# PLATON 製品仕様変更のお知らせ

プラトンシステムでは、ユーザーである臨床医の意見を製品開発に反映しております。

その一環として、このたび下記のとおり仕様変更を行いました。

## ホルダーキー

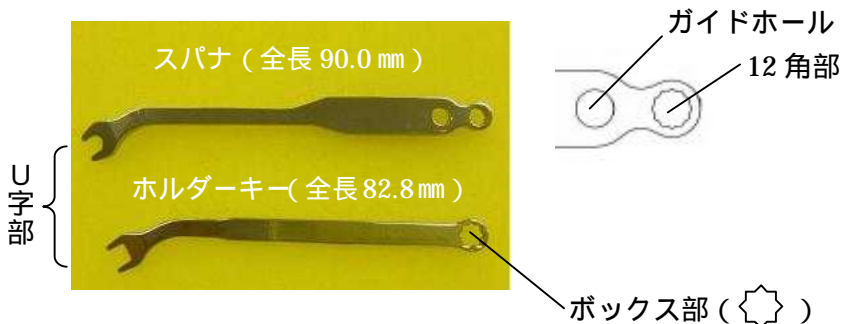
全長を9.4mm長くするとともに、U字部の構造・角度を変更しました。ボックス部を  型に形状変更しました。
